Informe Técnico DRSC No. 2434 de 31 JUL. 2023

Permiso de vertimientos

Expediente	78022			
Radicación	09191104726 del 12/agosto/2019			
Asunto	Permiso de vertimientos			
Solicitante o Contraventor	PARQUE INDUSTRIAL GRAN SABANA PROPIEDAD HORIZONTAL			
Representante Legal	PROCOPIO PACHON ARDILLA			
Identificación	NIT 900370443-0			
Domicilio Solicitante	Vereda Tibitó, Lote M Parque Industrial Gran Sabana			
Teléfonos Solicitante	8785962			
Predios	Nombre	Cédula Catastral	Tipo	
	LLANO GRANDE LOTE M	25817000000050008000	No Aplica	
Ubicación	Municipio	Vereda	Este	Norte
	Tocancipá	TIBITO	0	0
Cuencas	Río Bogotá - SZH			
Área protegida o de importancia estratégica	No Aplica			
CIU	00 - * NO APLICA			
Departamento de Gestión Ambiental	No Aplica			
Objetivo	Permiso de vertimientos			
Fecha Visita	No Aplica			
Tipo	Trámite por Decidir		Seguimiento y Control	
	Evaluación de Documentación			
	Permisivo	X	Permisivo	Permisivo
	Sancionatorio		Sancionatorio	Sancionatorio
Otro

No aplica para este informe. El presente Informe Técnico se realiza con el fin de evaluar la información complementaria remitida por el usuario, en respuesta al AUTO DRSC No. 0787 de 26 de mayo de 2020, con el fin de definir

Figura No.8 Tiempos de viaje del modelo.

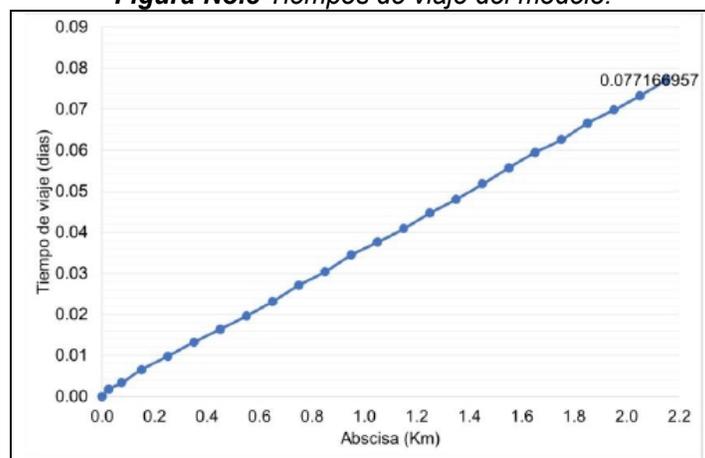
Para la Campaña No. 1, el tiempo de viaje estimado por el usuario para los 2,2 km es de 0,077 días, o 1 hora y 51 minutos. La muestra en la estación aguas arriba fue tomada a las 10:20 a.m. y la muestra aguas abajo se tomó a las 14:00, es decir, se presentó una diferencia de 3 horas y 40 minutos. El tiempo de viaje del modelo es menor al tiempo en el que se toman las muestras, por lo tanto, a partir de la información aportada, se considera que no se realizó el seguimiento de la masa de agua. Esto puede tener implicaciones en los resultados de la calibración del modelo.

Figura No. 11. Análisis de sensibilidad

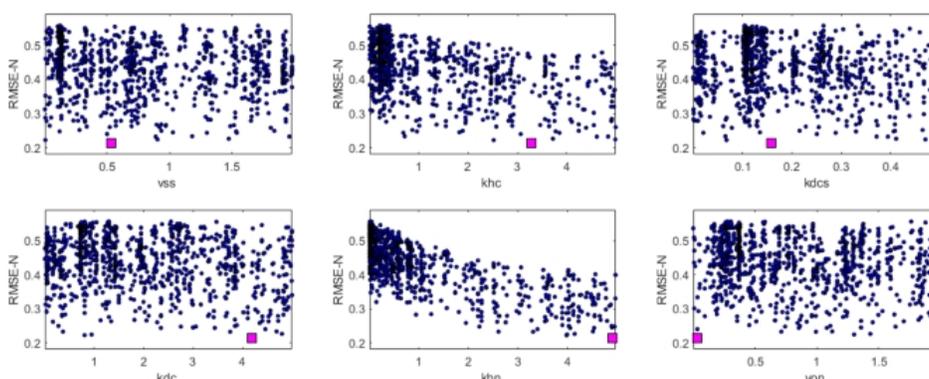
En este apartado, se encontró que el usuario ha utilizado la herramienta MCAT para realizar un análisis de sensibilidad paramétrica, contemplando diagramas de dispersión de puntos y también de sensibilidad regional.

De acuerdo con los resultados, el usuario encuentra que muy pocas de las constantes evaluadas pueden considerarse como identificables, exceptuando la hidrólisis de la DBO lenta y la hidrólisis del nitrógeno.

Figura No. 14. Balance de Masa para DBO₅, condiciones supuestas cumplen objetivo de calidad

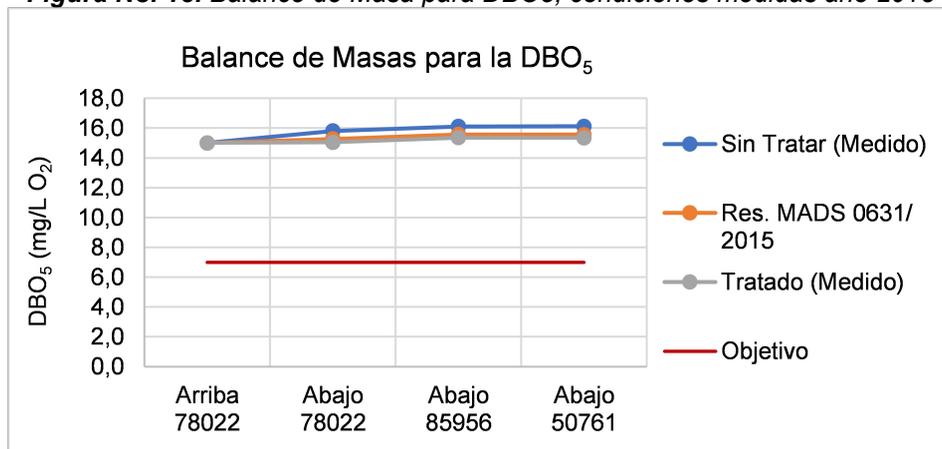
- El vertimiento tratado podría tener un efecto positivo en la calidad del agua del río Bogotá, según las concentraciones modeladas, en los escenarios de mayor contaminación por SST, pero en un escenario supuesto en el cual se cumpla con el objetivo antes de la descarga, por ejemplo, con 8 mg/L, se presenta un aumento en la concentración.
